Objeto: OPTIMIZACIÓN DEL SISTEMA DE ACUEDUCTO EN LA VEREDA COLORADO UBICADO EN EL SECTOR RURAL DEL MUNICIPIO DE CABRERA, SANTANDER.

Asunto: Solicitud de modificación al cronograma.

ANEXO TÉCNICO DE SOLICITUD DE MODIFICACIÓN

ASUNTO: AVAL SOLICITUD AMPLIACIÓN DE PLAZO CONTRACTUAL

Proyecto: PLAN DE TRABAJO
Fecha: mar 24/03/26

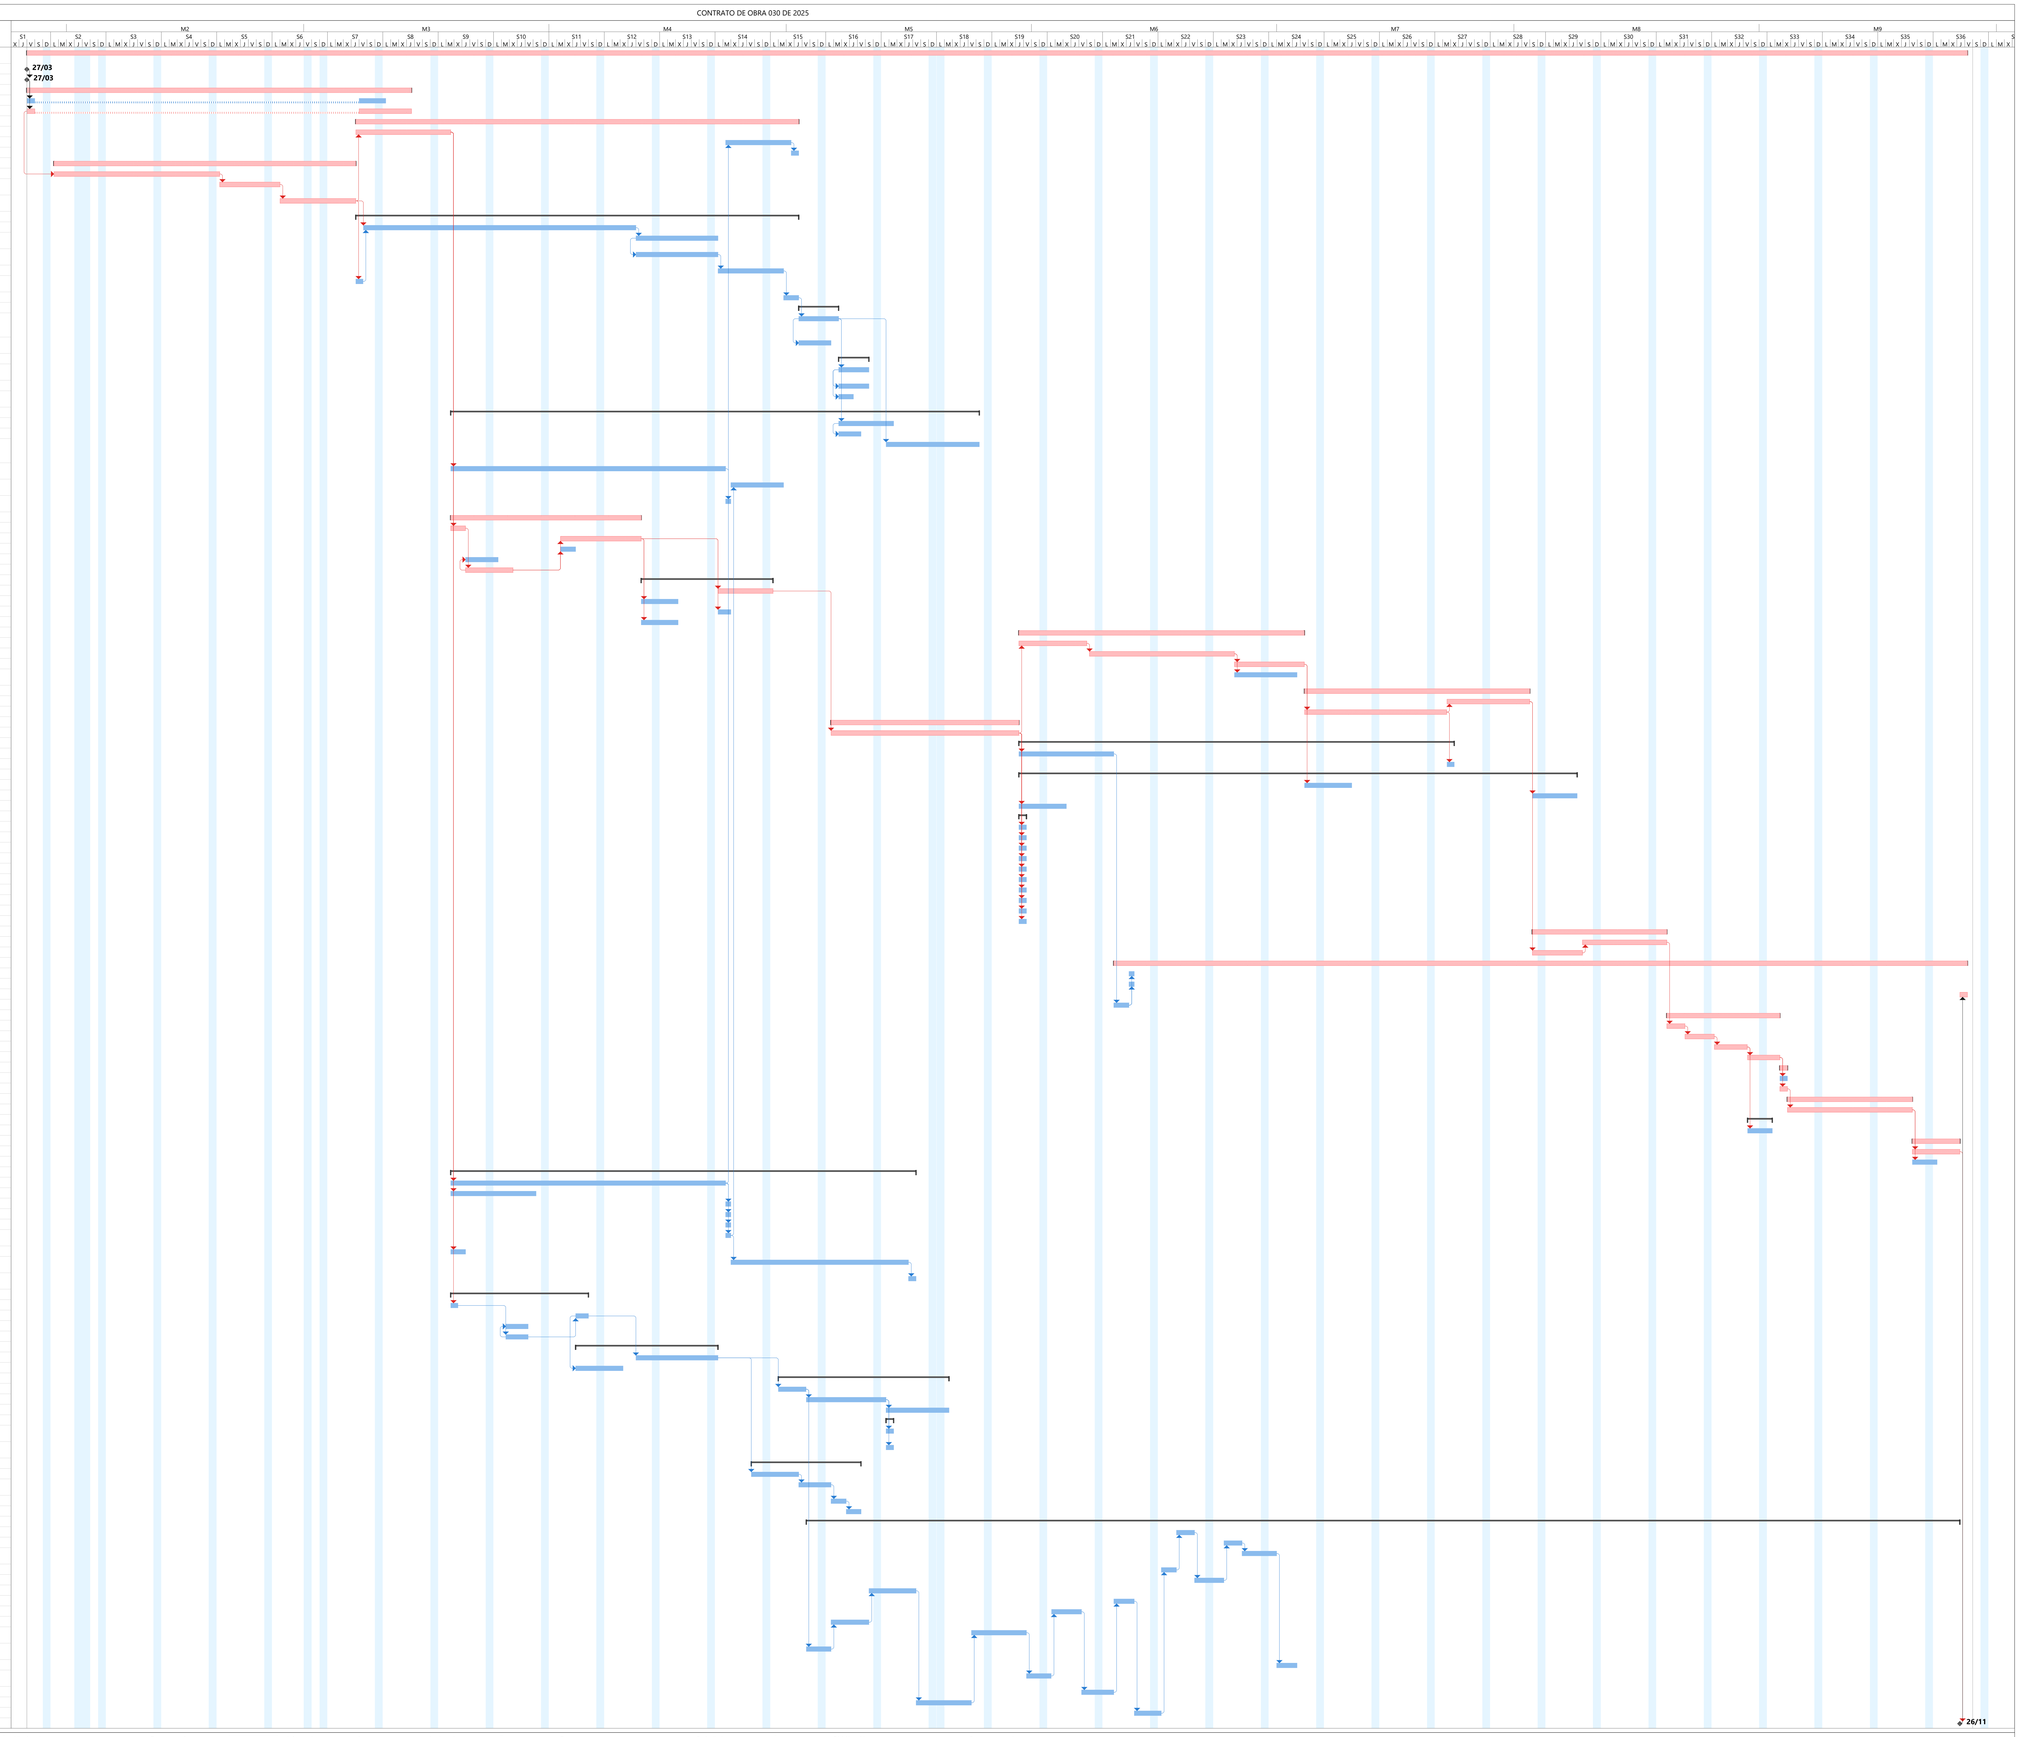
En este sentido, conforme a la programación actualizada presentada por el contratista, se solicita ampliar el plazo contractual inicialmente establecido de cuatro (4) meses a siete (7) meses, con el fin de contar con el tiempo necesario para el desarrollo adecuado de las actividades descritas. Una vez revisados los soportes

De igual manera se aprueba el nuevo cronograma y nos acogemos a las recomendaciones realizadas por la supervisora en la comunicación No. 20260049032, en la cual se establece suspender todas las actividades una vez se haya realizado la PRUEBA DE BOMBEO ESCALONADA A CAUDAL CONSTANTE TOMANDO NIVELES DE BOMBEO Y DE RECUPERACIÓN, Y DEFINICIÓN DE CAUDAL y reiniciarse una vez se cuente con la concesión de aguas, expedida por las CAS
